BX272U

BX272U

Fig. 7

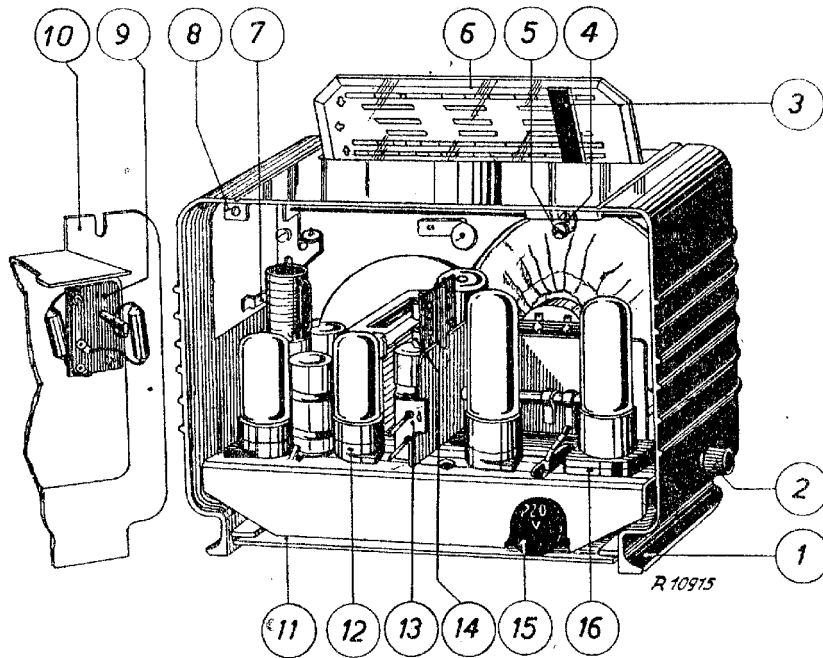
De conus van de luidspreker type 9712-06 is in latere series gewijzigd. Afwijkend van fig. 6 is de linnen centreerring nu recht en werd een metalen schijf op de conusdrager bevestigd. Aangezien de oude conus niet meer kan worden geleverd, moet men in geval van reparatie deze vervangen door de gewijzigde conus, code nummer 49 981 16.1, nadat men eerst de metalen schijf, codenummer 49 962 68.0 heeft gemonteerd. Ook de gewijzigde conus moet aan de rand worden gelijmd.
